**AVIS RELATIF À LA PROTECTION
CONTRE LES EVENTUELS EFFETS NOCIFS ET NUISANCES
PROVOQUÉS PAR LES RAYONNEMENTS NON IONISANTS
GÉNÉRÉS PAR DES ANTENNES ÉMETTRICES STATIONNAIRES**

Commune : PERUWELZ - Exploitant : TELENET GROUP

Référence exploitant : HT1826Q

Rapport n° 2595 / 2025

Figure 1 : Vue en plan des lieux de séjour et des points de contrôle

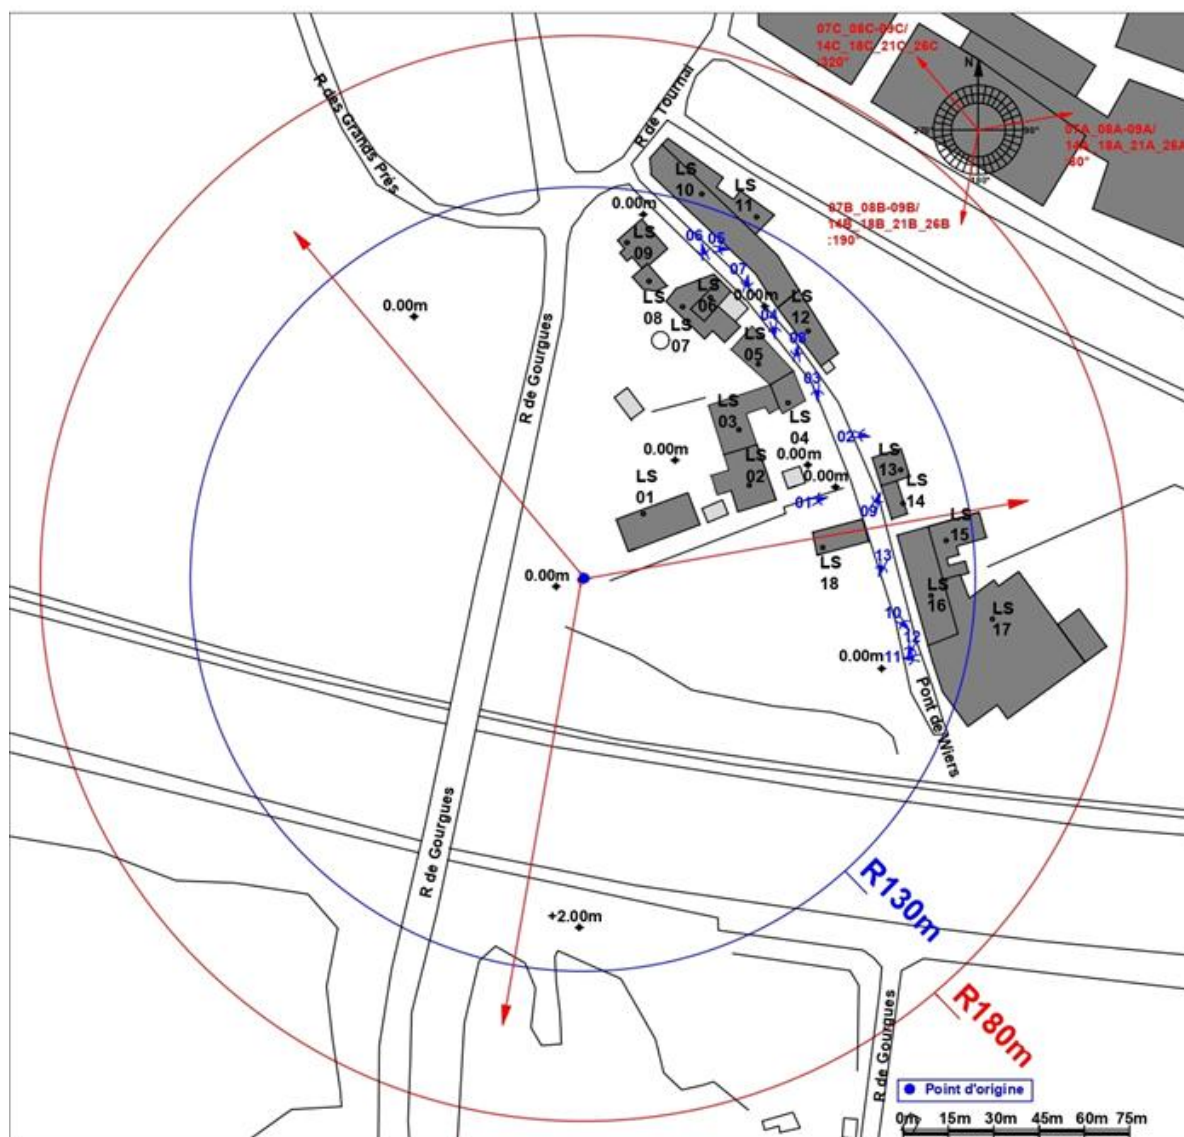
- le numéro du point de contrôle repris sur un des plans de la figure 1;
- le numéro du LS dans lequel se trouve le point de contrôle de la 1^{ère} colonne ;
- l'atténuation d'obstacle prise en compte pour le calcul de l'indice d'exposition dans le LS ;
- le résultat du calcul de l'indice d'exposition.

N° point de contrôle	LS	Atténuation (dB)	Indice d'exposition relatif à la limite par installation IE_i
13	LS13	3,0	0,602
16	LS16	3,0	0,552
18	LS18	3,0	0,540
17	LS17	3,0	0,456
15	LS15	3,0	0,431
14	LS14	3,0	0,413
12	LS12	3,0	0,281
4	LS04	3,0	0,271
10	LS10	3,0	0,258
9	LS09	3,0	0,252
6	LS06	3,0	0,227
11	LS11	3,0	0,170
8	LS08	3,0	0,169
7	LS07	3,0	0,128
5	LS05	3,0	0,121
2	LS02	3,0	0,090
1	LS01	3,0	0,072
3	LS03	3,0	0,050

En ce qui concerne les antennes de l'installation mentionnées dans le tableau 1, la distance maximale à laquelle la limite pourrait être atteinte, à l'extérieur, est égale à 126,3 m. S'il n'y a pas de LS à une distance inférieure, les antennes respectent forcément la limite d'immission.

Dans le cas des LS situés à l'intérieur des bâtiments, une atténuation d'obstacle est prise en compte et il en résulte que la distance maximale à laquelle la limite pourrait être atteinte se réduit à 89,8 m.

Figure 2 : Vue en plan des installations d'antennes dans un rayon de 300 mètres autour de l'installation faisant l'objet de la demande d'avis

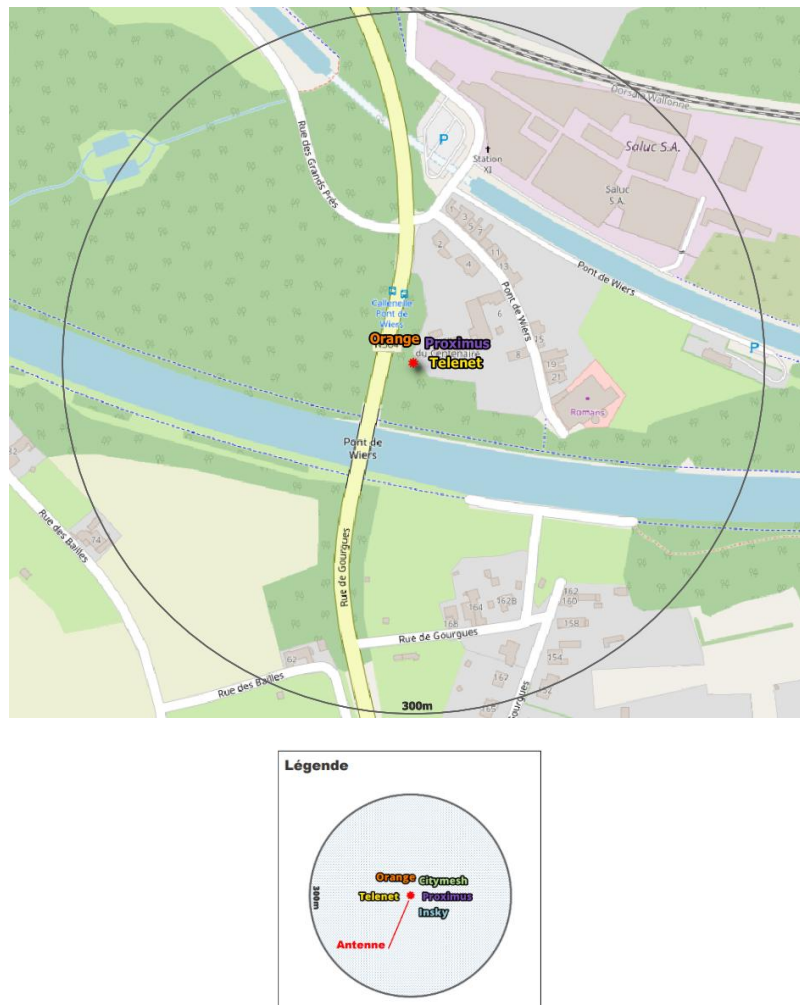
Le plan en projection verticale de la figure 2 indique la localisation des installations d'antennes émettrices stationnaires visées par le décret et situées dans un rayon de 300 mètres autour de l'installation référencée dans le paragraphe 2 et localisée au centre du cercle. Les données de localisation de ces antennes et les avis correspondant sont accessibles via le cadastre en ligne des antennes émettrices stationnaires⁸. Les installations prises en compte dans l'évaluation du respect de la limite cumulative sont les installations d'antennes émettrices déclarées en service par l'exploitant à la date du présent avis, à l'exception de l'installation référencée dans le paragraphe 2 et éventuellement d'autres installations ayant fait l'objet d'une demande d'avis à la même date et qui sont situées à l'intérieur de la zone de 300 mètres de rayon.

- a) il y a au plus 4 installations d'antennes émettrices stationnaires présentes dans la zone d'évaluation de 300 mètres de rayon représentée dans la figure 2, y inclus l'installation référencée dans le paragraphe 2 : la limite cumulative définie à l'article 4, §2 du décret est nécessairement respectée dans les lieux de séjour à l'intérieur de la zone d'évaluation de 300 mètres de rayon ;

- b) il y a exactement 5 installations d'antennes émettrices stationnaires présentes dans la zone d'évaluation de 300 mètres de rayon représentée dans la figure 2, y inclus l'installation référencée dans le paragraphe 2 et il existe, pour 3 ou 4 de ces installations, un avis attestant le respect de la limite abrogée de 3 V/m : la limite cumulative définie à l'article 4, §2 du décret est nécessairement respectée dans les lieux de séjour à l'intérieur de la zone d'évaluation de 300 mètres de rayon ;

- c) dans tous les autres cas, il a été vérifié que la limite cumulative définie à l'article 4, §2 du décret n'est pas dépassée dans les lieux de séjour sur base du nombre d'installations localisées dans la zone d'évaluation de 300 mètres de rayon représentée dans la figure 2, de leur localisation ainsi que des données inscrites dans la figure 1 et au paragraphe 4 du présent avis et dans les avis attestant le respect de la limite par installation ou de la limite abrogée de 3 V/m relatifs aux autres installations reprises dans la figure 2.

Compte tenu des considérations ci-dessus, il apparaît que l'intensité du rayonnement électromagnétique généré, dans les lieux de séjour situés dans un rayon de 300 mètres autour de l'installation référencée dans le paragraphe 2, par l'ensemble des antennes émettrices stationnaires de l'ensemble des exploitants du même site d'antennes émettrices stationnaires respecte la limite fixée à l'article 4, § 2 du décret.
